府民公募型整備事業 ( 府民提案型 < 既要望 > )

<p>整理番号</p>	<p>1</p>	<p>写真</p>	
<p>交通安全施設</p>	<p>信号機 (新設・定周期式)</p>	<p>① </p>	<p>② </p>
<p>所在地</p>	<p>向日市寺戸町二枚田21番地22先 寺戸森本幹線1号線寺戸森本幹線2号線交差点</p>	<p>③ </p>	<p>④ </p>
<p>現在の状況</p>	<p>・ 交通規制 交差点図面に記入のとおり ・ 付近の環境 交差点周辺は、住宅街で、南西方に第三向陽小学校があり、北東にJR向日町駅、北西に阪急東向日駅がある。</p>	<p>交差点図面</p>	
<p>要望内容</p>	<p>交差点北側に道路が開通し、南北の車両交通が主となった。東西の道路も駅へ向う自転車、歩行者が多く危険なため、信号機の設置要望 受付番号87・91 (6月10日・6月17日受理)</p>		
<p>位置図</p>			
<p>対応案</p>	<p>交差点の安全対策としては、一時停止の交通規制が実施されており、交差点に進入する際の見とおしも良好であることから、信号機の必要性は低いと判断し、実施しない。</p>

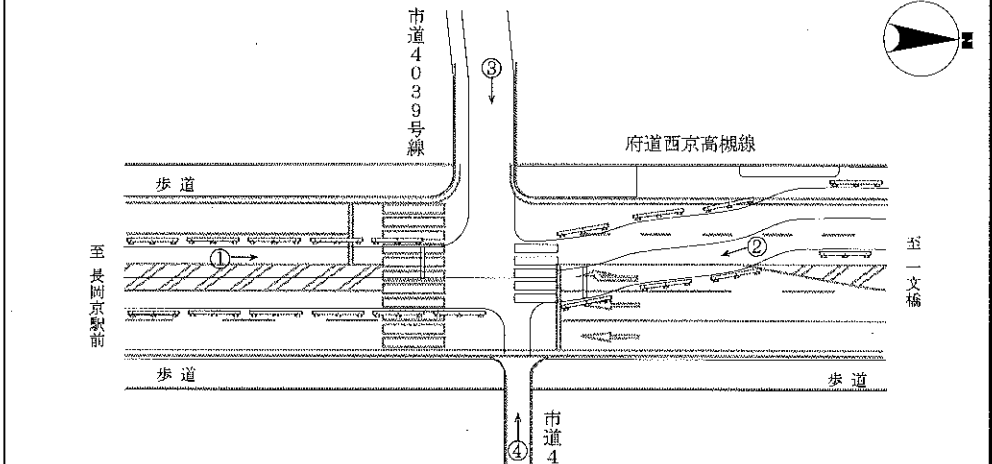
<p>整理番号</p>	<p>2</p>	<p>写真</p>	
<p>交通安全施設</p>	<p>信号機 (新設・押ボタン式)</p>	<div style="display: flex; justify-content: space-around;"> <div style="text-align: center;"> <p>①</p>  </div> <div style="text-align: center;"> <p>②</p>  </div> </div> <div style="text-align: center; margin-top: 10px;"> <p>③</p>  </div>	
<p>所在地</p>	<p>向日市物集女町北ノ口11番地1先 西京高槻線</p>		
<p>現在の状況</p>	<p>・ 交通規制 交差点図面に記入のとおり ・ 付近の環境 周辺は住宅街で、北東方に西ノ岡中学校、南方に第二向陽小学校があり、東方には阪急「洛西口駅」がある。</p>		
<p>要望内容</p>	<p>府道の交通量が多く、第二向陽小学校、西ノ岡中学校の児童、生徒を含めた横断者が多い路線であることから、府道を安全に横断できるよう横断歩道と信号機の設置要望 受付番号88 (6月10日受理)</p>		
<p>位置図</p>	 <p style="text-align: center;">交差点図面</p> 		
<p>対応案</p>	<p>実施する。</p>

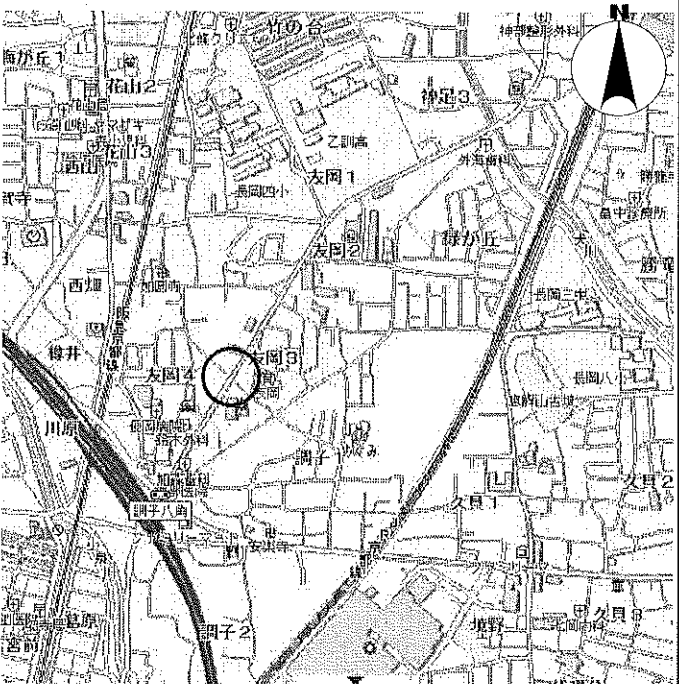
<p>整理番号</p>	<p>4</p>	<p>写真</p>	
<p>交通安全施設</p>	<p>信号機 (新設・押ボタン式)</p>	<p>①</p> 	<p>②</p> 
<p>所在地</p>	<p>長岡京市開田2丁目12番3先 西京高槻線</p>		
<p>現在の状況</p>	<p>・ 交通規制 交差点図面に記入のとおり ・ 付近の環境 周辺には、店舗、住宅が密集しており、北西方には長岡京市役所、西方に阪急「長岡天神駅」、東方にJR「長岡京駅」がある。</p>		
<p>要望内容</p>	<p>府道が拡幅されれば、横断するのに危険であるため、信号機の設置を要望。また、市道4039号線は南側に路側帯があるため、現在北側に設置されている横断歩道の南側への移設要望。 受付番号299 (6月30日受理)</p>	<p>③</p> 	<p>④</p> 
<p>位置図</p>	 <p style="text-align: center;">交 差 点 図 面</p> 		
<p>対応案</p>	<p>実施する。</p>

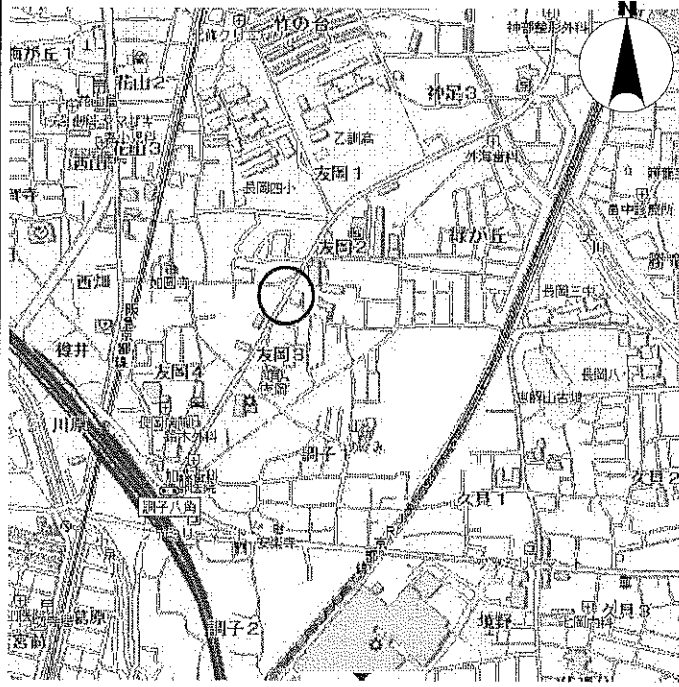
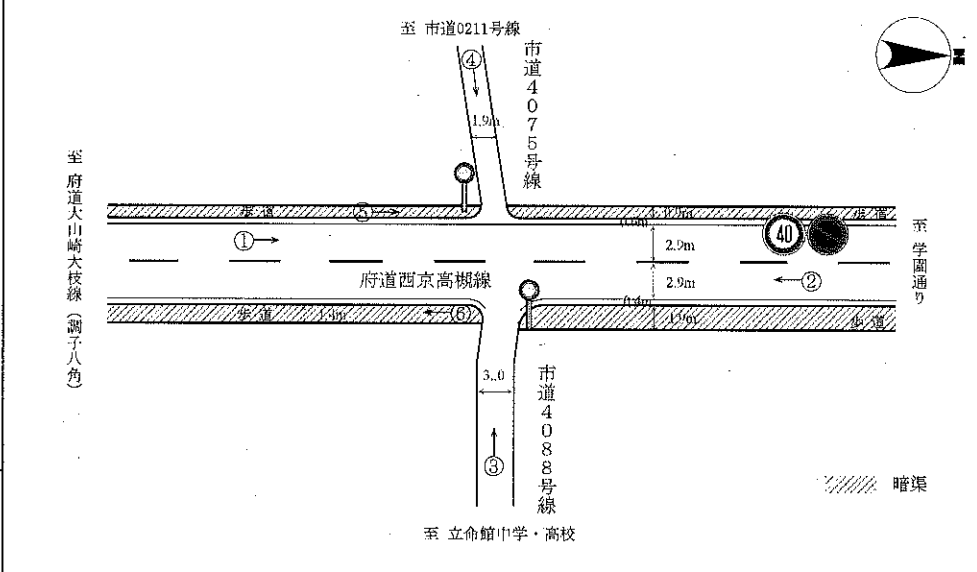
<p>整理番号</p>	<p>5</p>	<p>写真</p>	
<p>交通安全施設</p>	<p>信号機 (新設・定周期式)</p>	<p>①</p> 	<p>②</p> 
<p>所在地</p>	<p>長岡京市奥海印寺火ノ尾26番地先 伏見柳谷高槻線奥海印寺納所線交差点 (火ノ尾)</p>	<p>③</p> 	<p>④</p> 
<p>現在の状況</p>	<p>・ 交通規制 交差点図面に記入のとおり ・ 付近の環境 交差点周辺は、旧来からの住宅街で、東方に長岡第五小学校、南方に長岡第四中学校がある。</p>	<p>交差点図面</p>	
<p>要望内容</p>	<p>長岡第五小学校の通学路となっているが、交通量が多く危険なため、信号機の設置要望 受付番号303 (6月30日受理)</p>		
<p>位置図</p>			
<p>対応案</p>	<p>交通量的にも信号機の必要性は低いと判断し、かつ、歩道部、路肩部の構造が暗渠等で信号柱の建柱場所がないため、実施しない。</p>

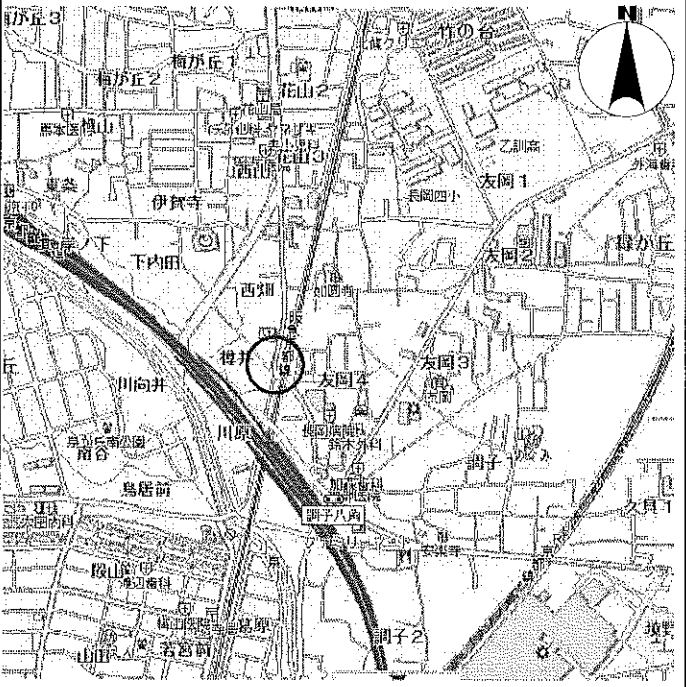
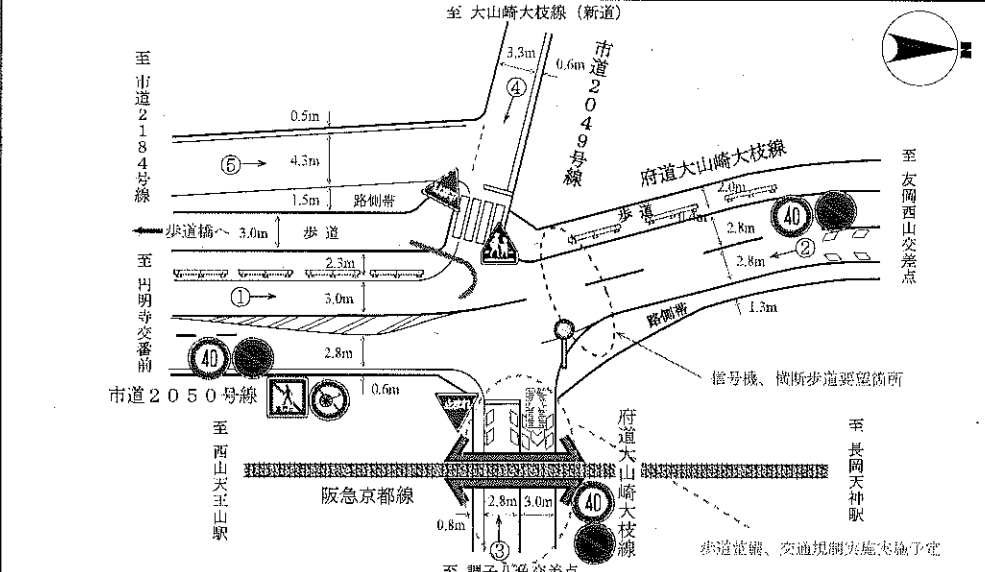
<p>整理番号</p>	<p>6</p>	<p>写真</p>		
<p>交通安全施設</p>	<p>信号機 (新設・押ボタン式)</p>	<p>①</p>	<p>②</p>	<p>③</p>
<p>所在地</p>	<p>長岡京市友岡4丁目16番6先 西京高槻線</p>			
<p>現在の状況</p>	<p>・ 交通規制 交差点図面に記入のとおり ・ 付近の環境 交差点周辺は、旧来からの住宅街で、南方に阪急西山天王山駅、東方に立命館中学、高等学校があり、北方に長岡第四小学校、乙訓高等学校がある。</p>	<p>④</p> 	<p>⑤</p> 	<p>⑥</p> 
<p>要望内容</p>	<p>第二外環状道路、西山天王山駅の整備後、府道の交通量が増えたが、友岡と調子八角の間に信号機がなく、府道の横断が困難なため、信号機の設置要望 受付番号308・313 (6月30日受理)</p>	<p>交差点図面</p>		
<p>位置図</p>				
<p>対応案</p>	<p>府道の交通量は多いものの、東西歩道部が暗渠 (写真⑤、⑥) となっており、建柱できないため、実施しない。</p>

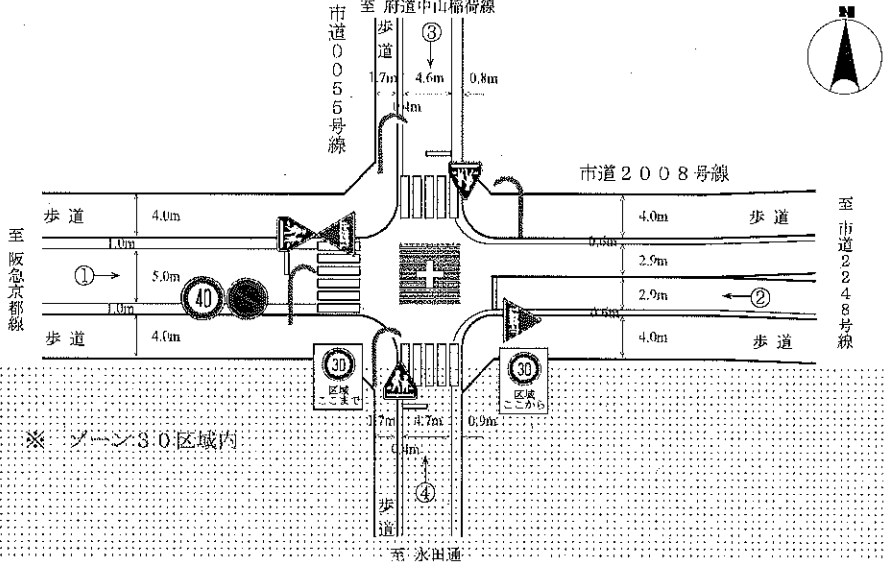
<p>整理番号</p>	<p>7</p>	<p>写真</p>	
<p>交通安全施設</p>	<p>信号機 (新設・押ボタン式)</p>	<p>① ② ③</p>	
<p>所在地</p>	<p>長岡京市友岡2丁目6番6先 西京高槻線</p>	  	
<p>現在の状況</p>	<p>・ 交通規制 交差点図面に記入のとおり ・ 付近の環境 交差点周辺は、旧来からの住宅街で、南方に阪急西山天王山駅、東方に立命館中学、高等学校があり、北方に長岡第四小学校、乙訓高等学校がある。</p>	<p>④ ⑤ ⑥</p>	
<p>要望内容</p>	<p>第二外環状道路整備後、府道の交通量が増えたが、友岡と調子八角の間に信号機がなく、府道の横断が困難なため、信号機の設置要望 受付番号309 (6月30日受理)</p>	  	
<p>位置図</p>	 <p style="text-align: center;">交 差 点 図 面</p> 		
<p>対応案</p>	<p>府道の交通量は多いものの、東西歩道部が暗渠 (写真⑤、⑥) となっており、建柱できないため、実施しない。</p>

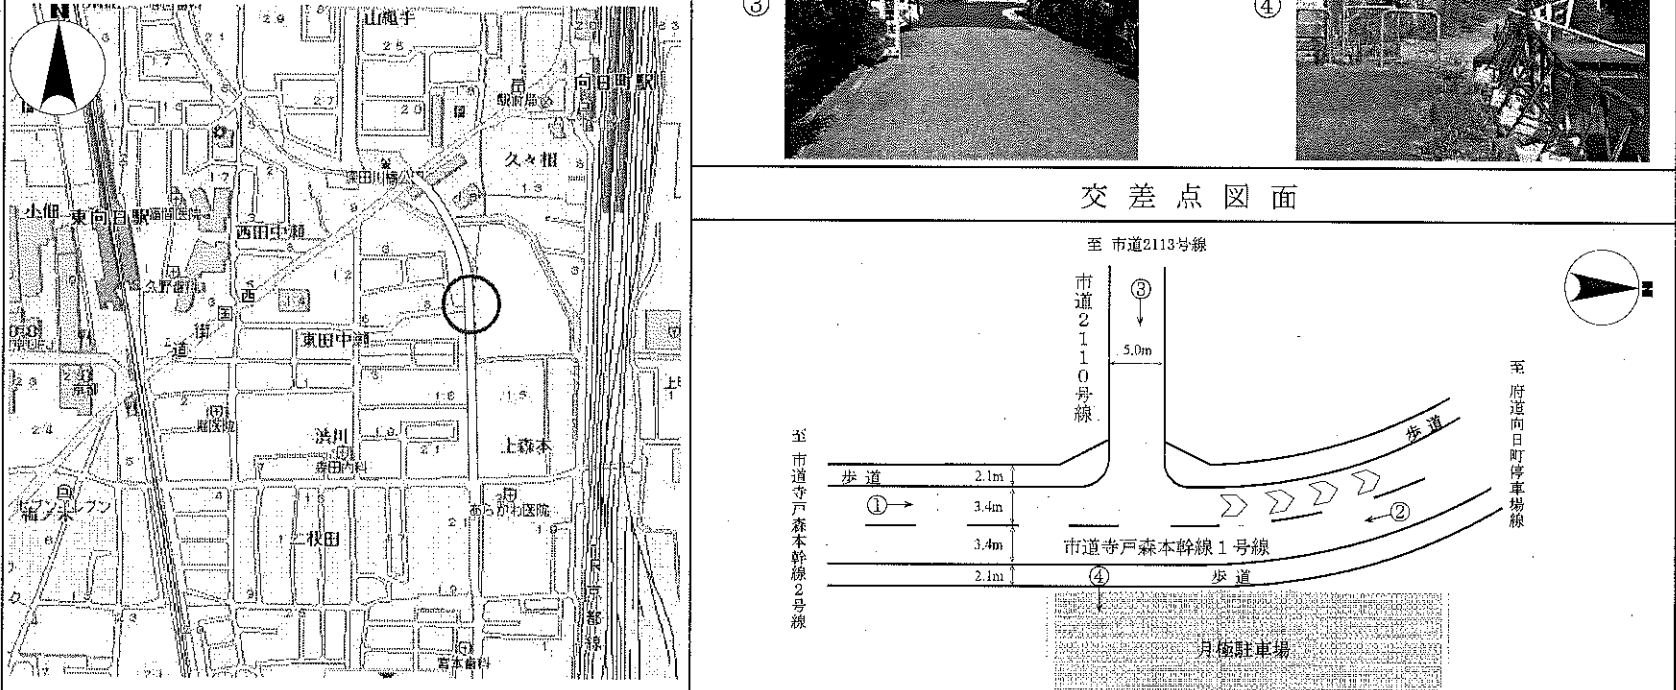
<p>整理番号</p>	<p>8.</p>	<p>写真</p>	
<p>交通安全施設</p>	<p>信号機（新設・押ボタン式）</p>	<p>① ② ③</p>	
<p>所在地</p>	<p>長岡京市友岡西畑18番地12先 大山崎大枝線</p>	  	
<p>現在の状況</p>	<ul style="list-style-type: none"> <li>・ 交通規制 交差点図面に記入のとおり</li> <li>・ 付近の環境 交差点周辺は、住宅街で、南方に阪急西山天王山駅があり、東方には、立命館中学・高等学校がある。</li> </ul>		
<p>要望内容</p>	<p>友岡4丁目方面に住んでいる人が、西山天王山駅に行く際、阪急ガード下を横断していることが多く、危険であることから、交差点北詰に横断歩道と信号機の設置要望 受付番号311（6月30日受理）</p>	<p>④ ⑤</p>  	
<p>位置図</p>	 <p style="text-align: center;">交差点図面</p> 		
<p>対応案</p>	<p>大山崎大枝線（新道）の開通後、交通量は減少しており、信号機の必要性は低いと判断するため、実施しない。</p>

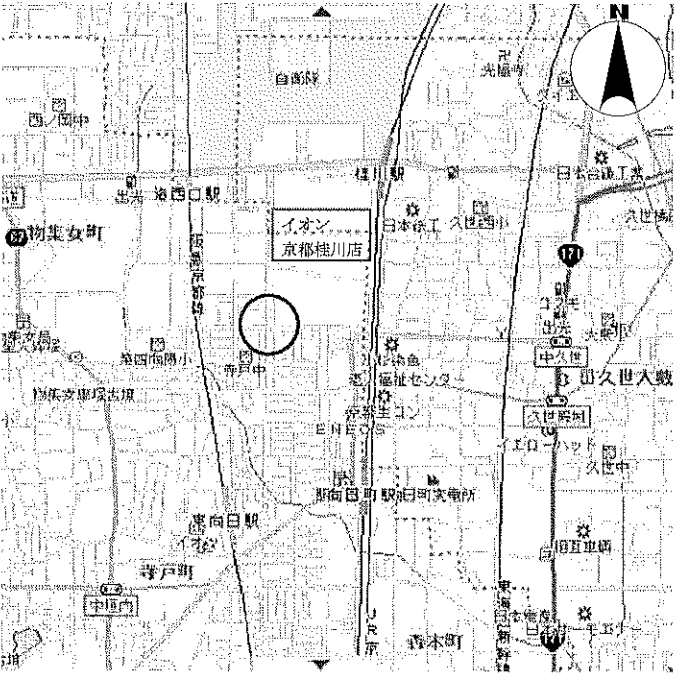
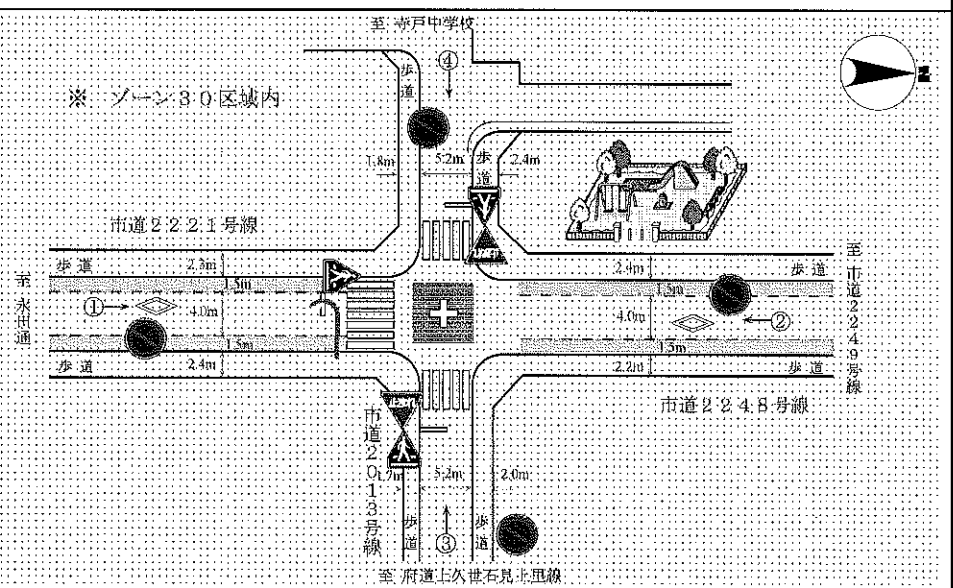
整理番号	9	写 真	
交通安全施設	信号機 (新設・定周期式)	① 	② 
所在地	向日市寺戸町八ノ坪地内 市道2008号線・0055号線交差点	③ 	④ 
現在の状況	<ul style="list-style-type: none"> <li>交通規制 交差点図面に記入のとおり</li> <li>付近の環境 交差点周辺は、現在開発中で、東方にはイオン京都桂川店があり、北東方にJR桂川駅、北西方に阪急洛西口駅がある。</li> </ul>		
要望内容	<p>交通量の多い交差点で、事故も発生している。イオンモールが開業すれば、さらに交通量が増加し危険となることが予測されるため、信号機の設置要望</p> <p>受付番号317 (6月30日受理)</p>		
位置図			
対応案	<p>大型商業施設開業後の交通量からも信号機の必要性は低いと判断する。また、交差点の安全対策として、一時停止の交通規制も実施されたことから、実施しない。</p>	<p style="text-align: center;">交 差 点 図 面</p>  <p>※ゾーン30区域内</p>

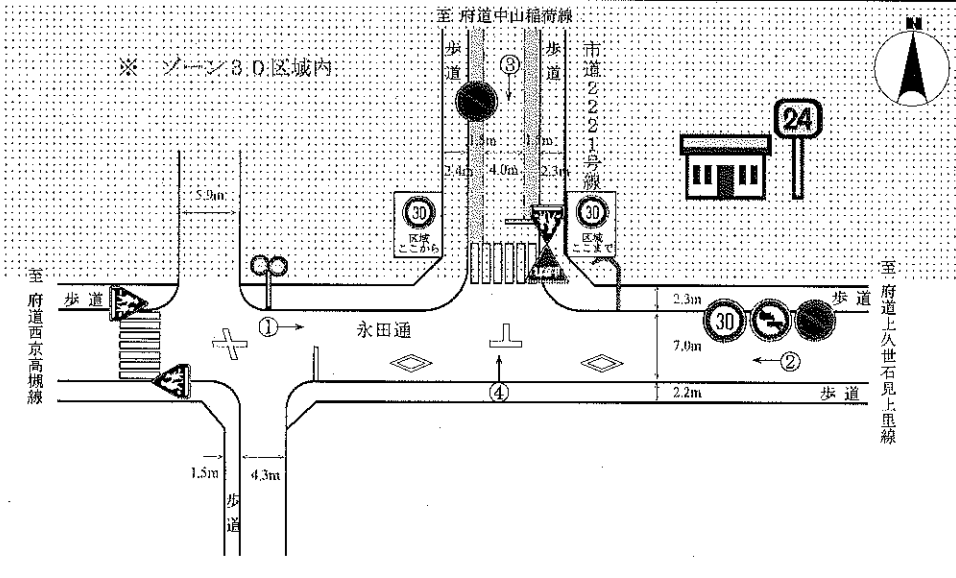
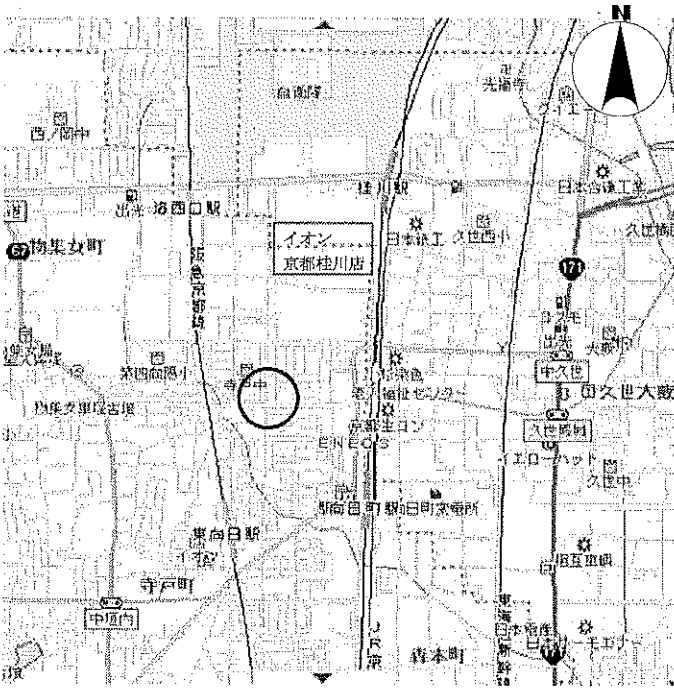
<p>整理番号</p>	<p>10</p>	<p>⑤ ⑥ 写 真</p>	
<p>交通安全施設</p>	<p>信号機 (新設・押ボタン式)</p>	<p>①</p> 	<p>②</p> 
<p>所在地</p>	<p>向日市寺戸町東田中瀬9番地2先 寺戸森本幹線1号線</p>	<p>③</p> 	<p>④</p> 
<p>現在の状況</p>	<ul style="list-style-type: none"> <li>・ 交通規制 交差点図面に記入のとおり</li> <li>・ 付近の環境 交差点周辺は、住宅街で、東方にはJR向日町駅、西方に阪急東向日駅がある。</li> </ul>		
<p>要望内容</p>	<p>寺戸森本幹線1号線は交通量が多く、子供から高齢者まで多くの方が利用する道路である。要望箇所は多くの方が横断する場所であるため、横断歩道と信号機の設置要望 受付番号318 (6月30日受理)</p>		
<p>位置図</p>			
<p>対応案</p>	<p>交通量は少なく信号機の必要性は低いと判断する。また、横断場所を指定することにより、通り抜けを禁止している民地内の通行を助長する可能性があるため、実施しない。</p>

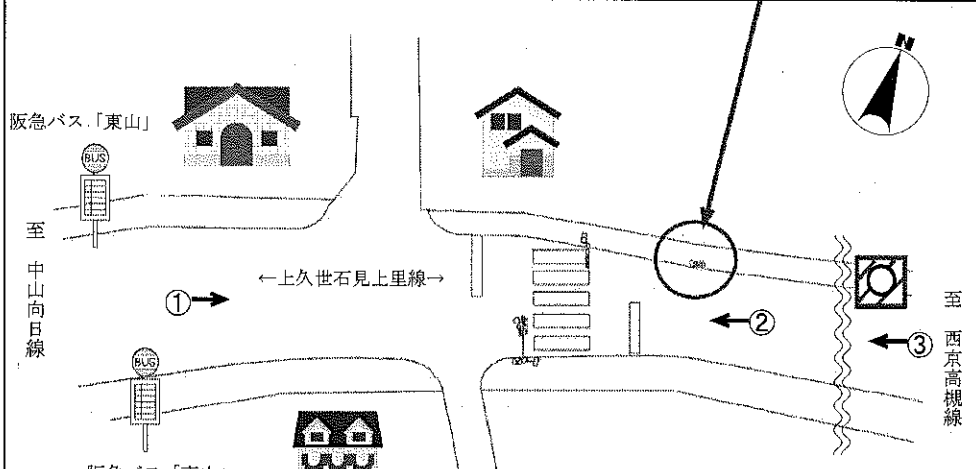
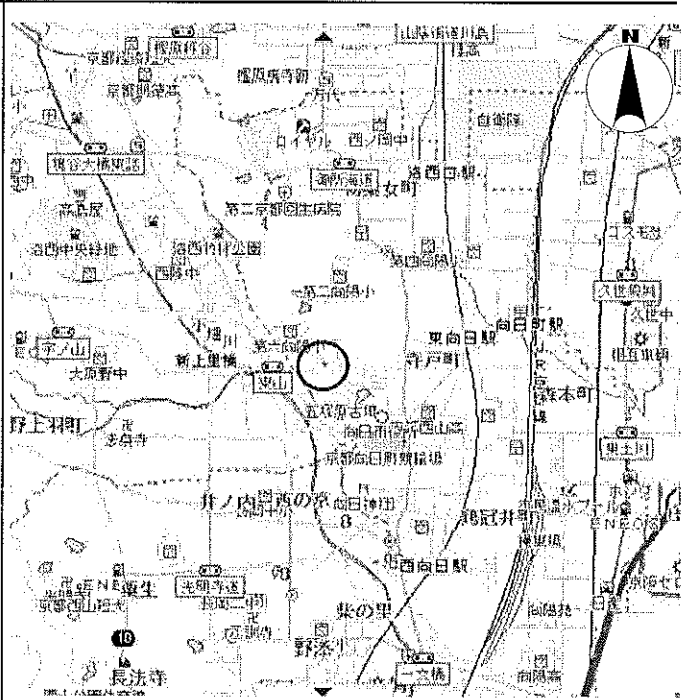
<p>整理番号</p>	<p>11</p>	<p>⑤ 写 真</p>	
<p>交通安全施設</p>	<p>信号機 (新設・定周期式)</p>		
<p>所在地</p>	<p>向日市寺戸町蔵ノ町5番地50先 市道2013号線・2248号線・2221号線交差点</p>		
<p>現在の状況</p>	<p>・ 交通規制 交差点図面に記入のとおり ・ 付近の環境 交差点周辺は、住宅街で、西方に寺戸中学、第四向陽小学校があり、北方にはイオン京都桂川店、JR桂川駅、阪急洛西口駅がある。</p>	 	
<p>要望内容</p>	<p>第四向陽小学校の通学路であるが、交通量が多く登下校の際危険である。また、イオンモールが開業すれば、交通量が増加し危険となることが予想されるため、信号機の設置要望 受付番号322 (6月30日受理)</p>	 	
<p>位置図</p>			
<p>対応案</p>	<p>交通量的に信号機の必要性は低いと判断する。ゾーン30、一時停止の交通規制及び道路管理者による安全対策が実施されていることから、実施しない。</p>
